Technical Service Bulletin (TSB) - VF7UARHJH9J048668

B2CW0136Q0 : Версия 6 от 22/02/2017

ДЛЯ : C4 PICASSO И Мех. КП АВТОМАТИЗИРОВАННАЯ 6-СТУПЕНЧАТАЯ И МКП МС

ПРЕТЕНЗИЯ КЛИЕНТА :	АВТОМОБИЛЬ НЕ ДВИЖЕТСЯ - ПРОИЗВОЛЬНЫЙ ПЕРЕХОД КОРОБКИ ПЕРЕДАЧ В НЕЙТРАЛЬНОЕ ПОЛОЖЕНИЕ БЕЗ УЧАСТИЯ ВОДИТЕЛЯ ИЛИ НЕВОЗМОЖНОСТИ ВКЛЮЧЕНИЯ ПЕРЕДАЧИ - ПРИ НАЛИЧИИ КОДОВ НЕИСПРАВНОСТИ P0868 И P0948 ИЛИ P0868 И P0563
УСЛОВИЯ ВОЗНИКНОВЕНИЯ :

Рисунок : B2CU01LD

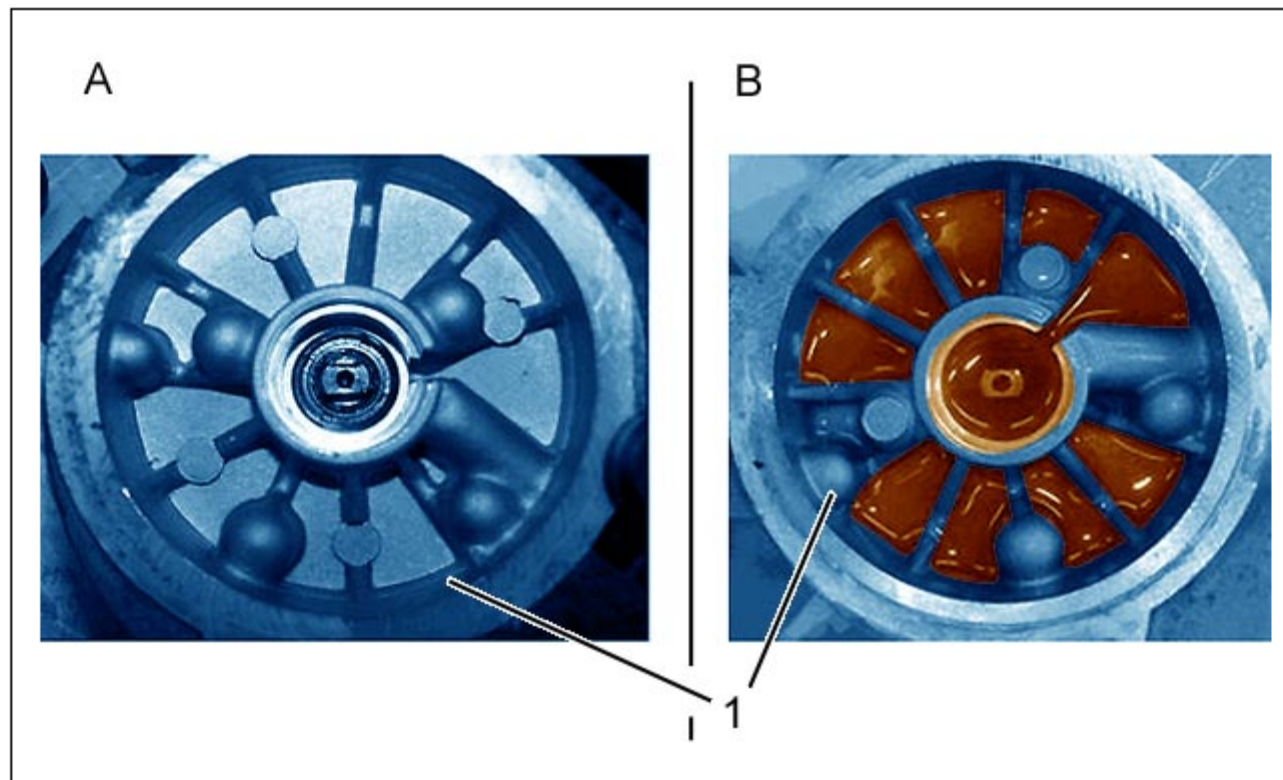
Проверить наличие смазки в электродвигателе (1) привода переключения передач :

- При отсутствии смазки (Рисунок "А") : [Заменить электродвигатель привода переключения передач и трубопровод низкого давления](#)
- При наличии масла (Рисунок "В") : [Заменить узел электронасоса и трубопровод низкого давления](#)
